GEMEINDE INDEN

19. Änderung Flächennutzungsplan im Geltungsbe- reiches, 8. Änderung des Bebauungsplan Nr. 11 „Am Berger Weg“

Abwägung

**Zur frühzeitigen Beteiligung nach §§ 3 Abs. 1 und 4
Abs.1 BauGB**

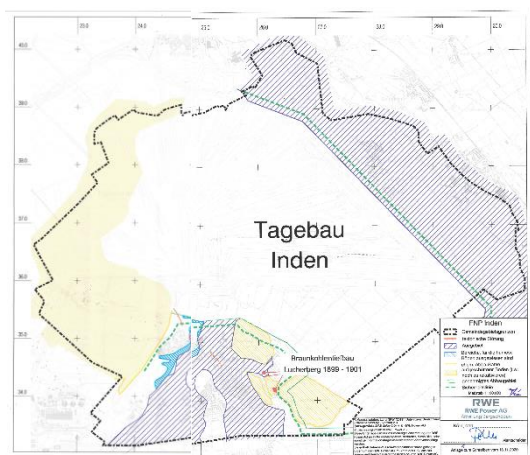
Wir weisen weiterhin darauf hin, dass ein Teil des Plangebietes, wie in der Anlage 1 „blau“ dargestellt, in einem Auegebiet liegt, in dem der natürliche Grundwasserspiegel nahe der Geländeoberfläche ansteht. Zudem kann der Boden hier und in den Bereichen, für welche die Bodenkarte des Landes Nordrhein-Westfalen, Blatt L5104, humose Böden darstellt (in der Anlage 1 „hellblau“ dargestellt) humoses Bodenmaterial enthalten.

- Baugrundverhältnisse: Wegen der Bodenverhältnisse im Auegebiet sind bei der Bauwerksgründung ggf. besondere bauliche Maßnahmen, insbesondere im Gründungsbereich, erforderlich. Hier sind die Bauvorschriften des Eurocode 7 „Geotechnik“ DIN EN 1997-1 mit nationalem Anhang, die Normblätter der DIN 1054 „Baugrund – Sicherheitsnachweis im Erd- und Grundbau – Ergänzende Regelungen“, und der DIN 18 196 „Erd- und Grundbau; Bodenklassifikation für bautechnische Zwecke“ mit der Tabelle 4, die organische und organogene Böden als Baugrund ungeeignet einstuft, sowie die Bestimmungen der Bauordnung der Bauordnung des Landes Nordrhein-Westfalen zu beachten.

- Grundwasserverhältnisse: Der natürliche Grundwasserspiegel steht nahe der Geländeoberfläche an. Der Grundwasserstand kann vorübergehend durch künstliche oder natürliche Einflüsse verändert sein. Bei den Abdichtungsmaßnahmen ist ein zukünftiger Wiederanstieg des Grundwassers auf das natürliche Niveau zu berücksichtigen. Hier sind die Vorschriften der DIN 18195 „Abdichtung von „Bauwerken“, der DIN 18 533 „Abdichtung von erdberührten Bauteilen“ und gegebenenfalls der DIN 18 535 „Abdichtung von Behältern und Becken“ zu beachten. Weitere Informationen über die derzeitigen und zukünftig zu erwartenden Grundwasserverhältnisse kann der Erftverband in Bergheim geben (www.erftverband.de).

Die Hinweise werden auf der Ebene der verbindlichen Bauleitplanung berücksichtigt.

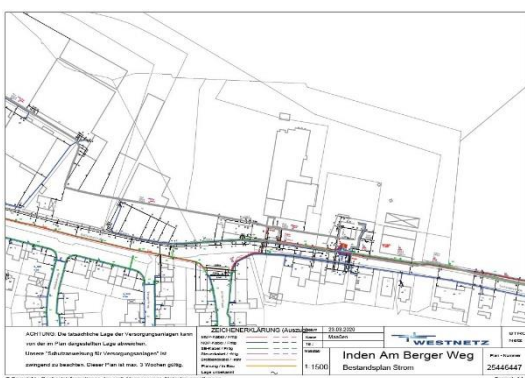
Des Weiteren weisen wir darauf hin, dass wir im Plangebiet, wie im angeführten Plan „Plan Netzanschluss Aldi grau“ dargestellt, noch eine Ortsnetzstation errichten müssen.

Die Station wurde inzwischen erstellt.

Der quer über die Grundstücke verlaufende Leitungsstrang (blau) ist nicht mehr in Betrieb.

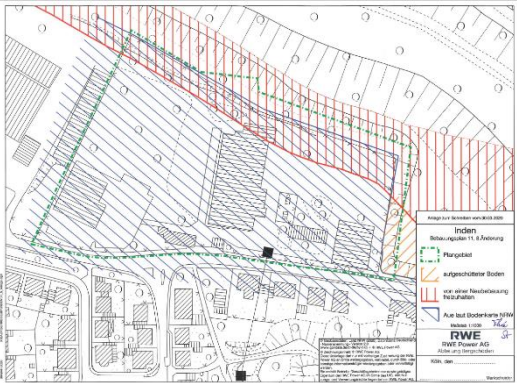
Ein Teil des Plangebietes außerhalb des Sicherheitsstreifens liegt auf aufgeschüttetem Boden. Dieser Bereich ist in der Anlage „orange“ dargestellt. Zur Vermeidung von Schäden, die eventuell infolge der Nichtbeachtung der anstehenden Baugrundverhältnisse auftreten können, sind bei der Verplanung der Flächen daher folgende Gegebenheiten zu beachten:

Aufgeschütteter Boden macht wegen seiner meist stark wechselnden Zusammensetzung und seiner unterschiedlichen Tragfähigkeit besondere Überlegungen bei der Wahl der Gründung erforderlich. Die Gründung der einzelnen Bauwerke muss der jeweils durch ein Bodengutachten festgestellten Tragfähigkeit des Bodens angepasst werden.

Bei der Nutzung und Bebauung des Kippenbereiches sind zudem ungleichmäßige Bodensenkungen zu berücksichtigen, die infolge der Setzungen des aufgeschütteten Bodens auftreten können. Um Bauwerksschäden aus möglichen Schiefstellungen und der hieraus resultierenden Verkanntung der Gebäude gegeneinander zu verhindern, sind Gebäudeteile mit unterschiedlicher Gründungstiefe oder erheblich unterschiedlicher Sohlpressung durch ausreichend breite, vom Fundamentbereich bis zur Dachhaut durchgehende Bewegungsfugen zu trennen. Ebenso sind Gebäude von mehr als 20 m Länge durch Bewegungsfugen zu trennen. Möglichen Verbiegungen der Baukörper sind mit entsprechenden Konstruktionen zu begegnen.
